ESTUDO DE IMPACTO DE VIZINHANÇA - EIV

Rua Benjamin Constant, s/n, Costa e Silva - Joinville/SC

**COMPLEMENTAÇÕES CONFORME OFÍCIO 00150/2015 - UP/IPPUJ**

**COMPLEMENTAÇÕES DO ESTUDO DE IMPACTO DE  
VIZINHANÇA – EIV  
CONDOMÍNIO RESIDENCIAL VERTICAL URBANO  
CONFORME OFÍCIO 00150/2015 UP/IPPUJ**

Figura 1.1 – Locação das vagas para visitantes.

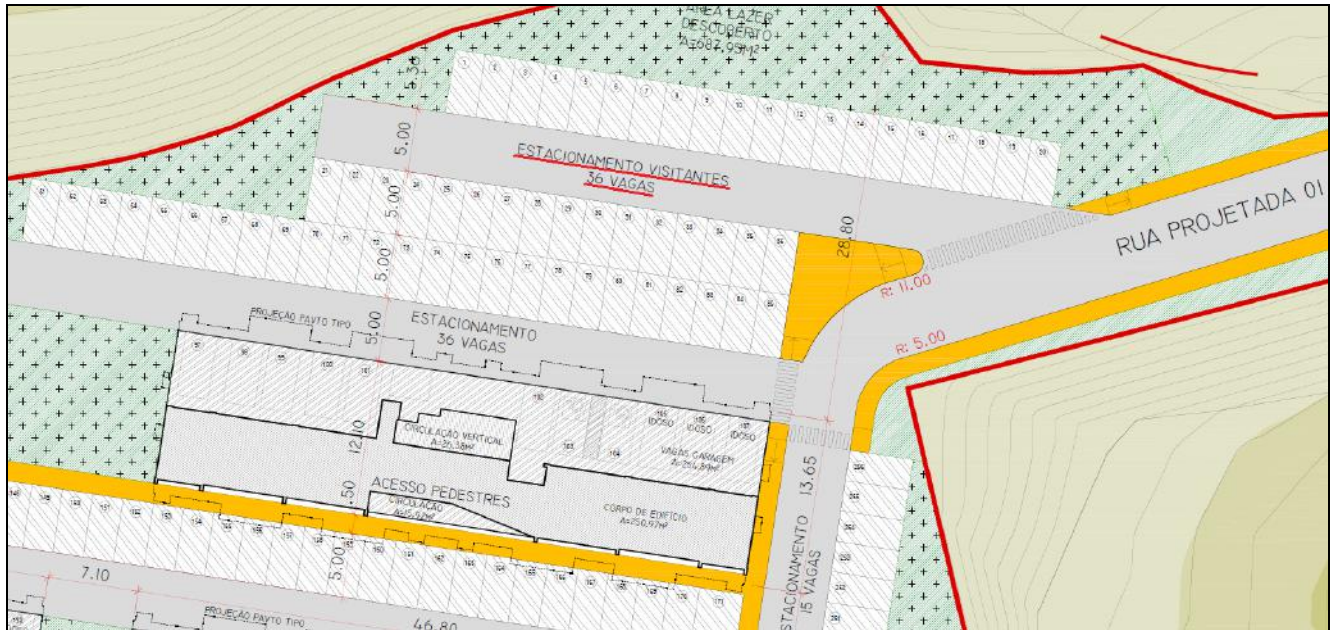
As vagas para os visitantes foram locadas no interior do imóvel, conforme solicitação (Figura 1.1).

No total foram projetadas mais 36 vagas destinadas aos visitantes.

Figura 6.3 - Bolsão de retorno e rotatória projetada na interseção da Rua Benjamin Constant com a Rua Campos Salles, conforme instruções do IPPUJ.

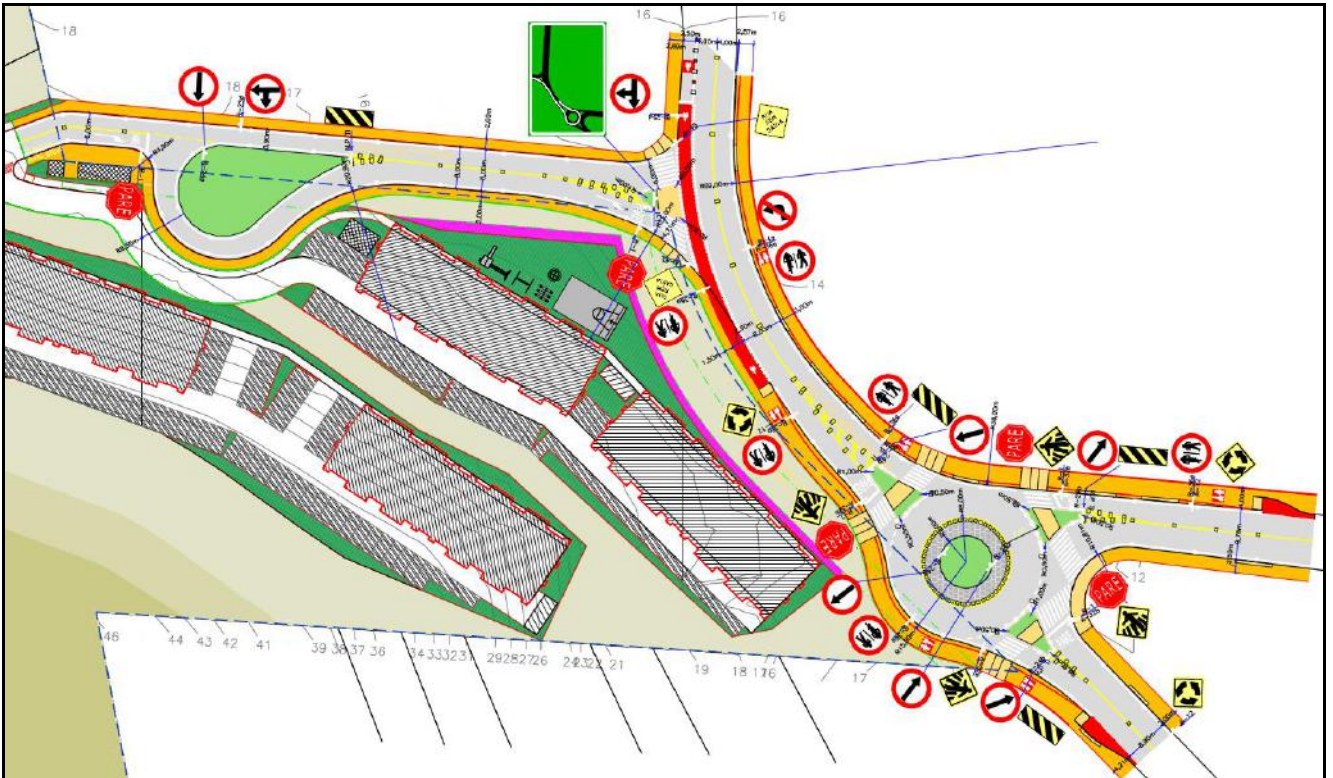
- *Desenvolvimento de rotatória na intersecção das ruas Benjamim Constant e Pres. Campos Salles;*
- *Implantação de bolsão de retorno no final da rua Rudolf Meyer (área para manobra do caminhão de lixo);*
- *Sinalização de proibição de conversão a esquerda na saída da rua Rudolfo Meyer, preferencialmente através de canteiro central;*
- *Asfaltamento e implantação de infraestrutura geométrica na rua Rudolfo Meyer (antes do início das obras e com previsão de restauro após a construção das obras).*

Sendo assim, objetivando o atendimento ao supracitado e de forma a melhorar a fluidez do tráfego na referida interseção, foi projetada uma rotatória, conforme ilustra a Figura 6.3.

CONTEÚDO: **ESTUDO DE TRAÇADO PLANTA BAIXA**

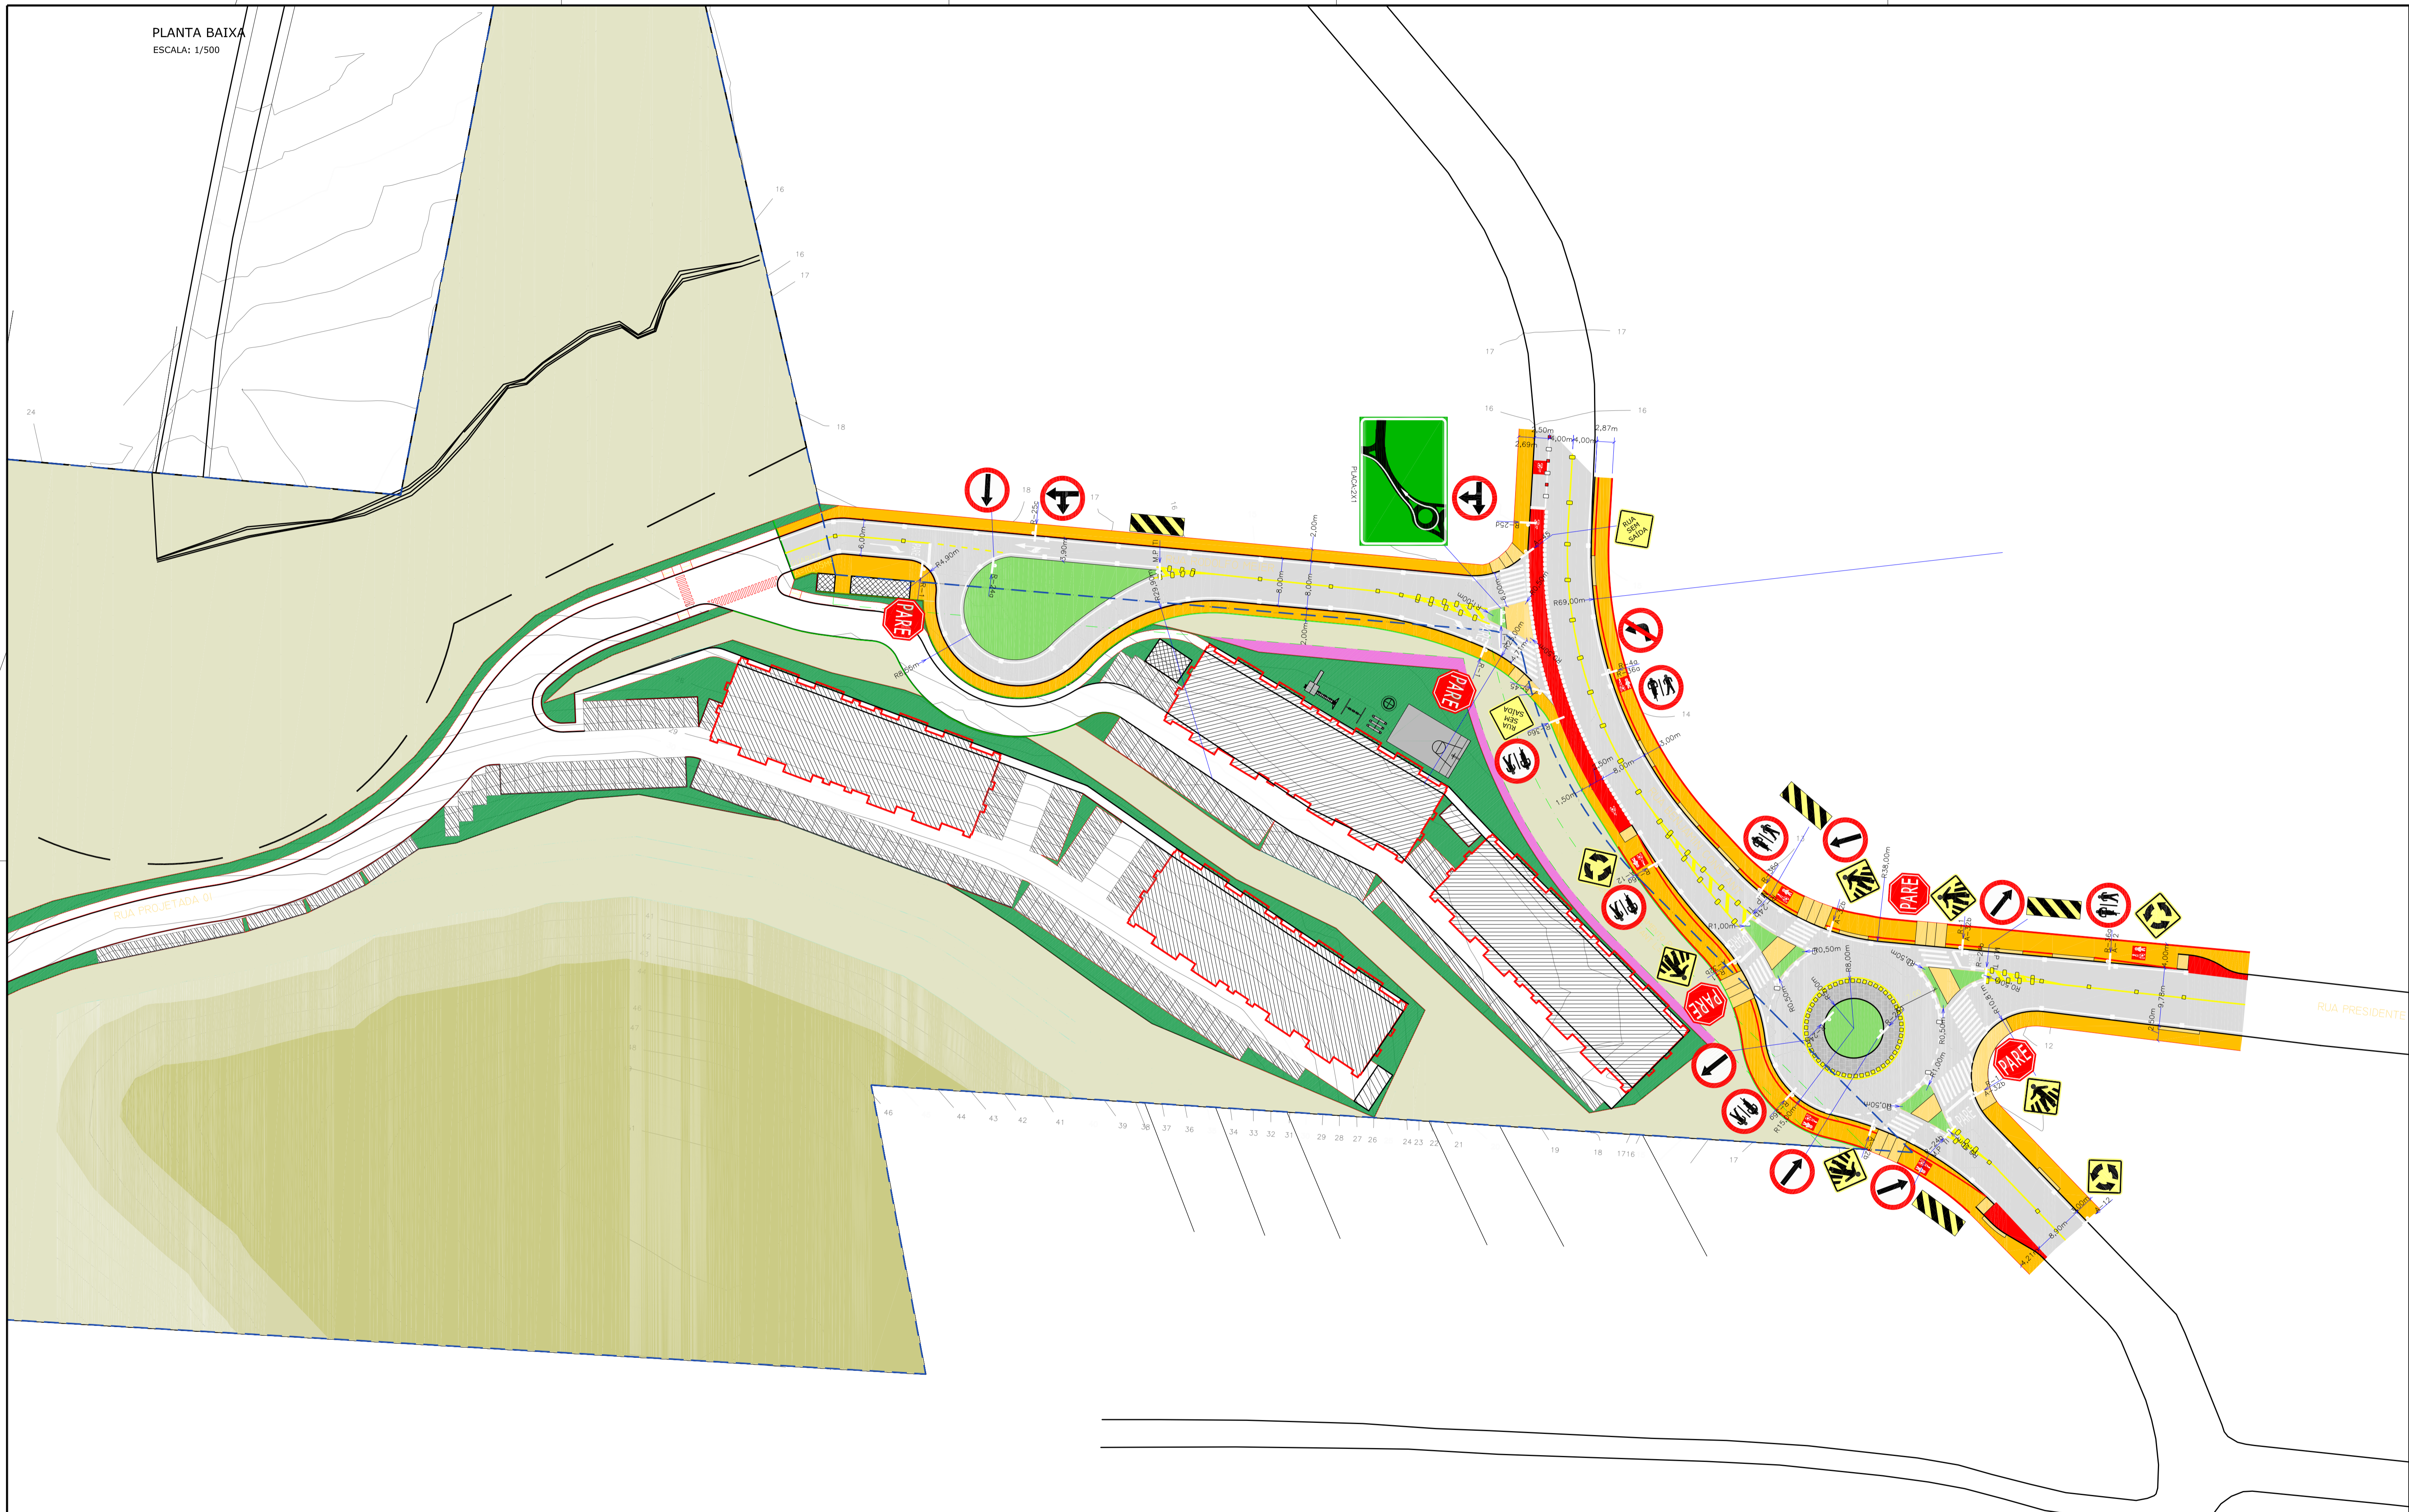
- Desenvolvimento de rotatória na interseção das ruas Benjamin Constant e Presidente Campos Salles;
- Implantação de bolsão de retorno no final da Rua Rodolfo Meier;
- Sinalização de proibição de conversão a esquerda na saída da Rua Rodolfo Meier;
- Asfaltamento e implantação de infraestrutura geométrica na Rua Rodolfo Meier: este item será executado através de contrato de parceria entre o empreendedor e o Município de Joinville.

Referente ao item sobre asfaltamento e implantação da infraestrutura geométrica na Rua Rodolfo Meier, o empreendedor fará um contrato de parceria com o Município de Joinville para execução destas melhorias (antes do início das obras com previsão de restauro após a construção, conforme descrito no ofício supracitado).
